リコール届出一覧表

リコール届出日： 平成29年 9月 19日

リコール届出番号	4104	リコール開始日	平成29年 9月 20日
届出者の氏名又は名称	KYB株式会社 問い合わせ先:特装車両事業部 品質保証部 代表取締役社長執行役員 中島 康輔 TEL 048-583-2344		
不具合の部位(部品名)	コントロールケーブルおよび固定クリップ		
基準不適合状態にあると認める構造、装置又は性能の状況及びその原因	コンクリートミキサー車のドラムを操作するコントロールケーブルにおいて、配索が不適切なため、キャブチルト時に固定クリップが変形してコントロールケーブルがブレーキ用のエアチューブに接触することがある。そのため、そのままの状態で使用を続けると、走行振動により車両のエアチューブが損傷し、最悪の場合、ブレーキが1系統失陥し制動停止距離が伸びるおそれがある。		
改善措置の内容	コントロールケーブルとエアチューブが接触しないよう配索を変更し、コントロールケーブルの固定クリップを対策品に交換する。エアチューブに保護材を巻きつける。なお、エアチューブに接触痕がある場合には、エアチューブを補修または新品に交換する。		
不具合件数	3件	事故の有無	0件
発見の動機	市場からの情報による。		
自動車使用者及び自動車分解整備事業者に周知させるための措置	<ul style="list-style-type: none"> ・使用者:ダイレクトメールまたは直接訪問して通知すると共に、弊社ホームページに掲載する。 ・自動車分解整備事業者:日整連発行の機関紙に掲載する。 ・改善実施済車には、運転者席側ドア開口部のドアロックストライカ付近に、No.4104のステッカーを貼付する。

改善箇所説明図

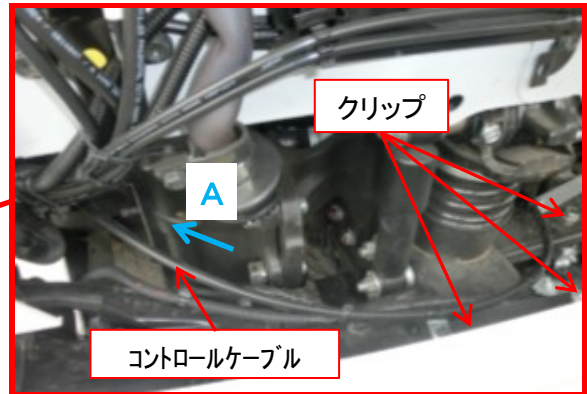
コンクリートミキサー車のドラムを操作するコントロールケーブルにおいて、配索が不適切なため、キャブチルト時に固定クリップが変形してコントロールケーブルがブレーキ用のエアチューブに接触することがある。そのため、そのままの状態で使用を続けると、走行振動により車両のエアチューブが損傷し、最悪の場合、ブレーキが1系統失陥し制動停止距離が伸びるおそれがある。

コントロールケーブルとエアチューブが接触しないよう配索を変更し、コントロールケーブルの固定クリップを対策品に交換する。エアチューブに保護材を巻きつける。なお、エアチューブに接触痕がある場合には、エアチューブを補修または新品に交換する。
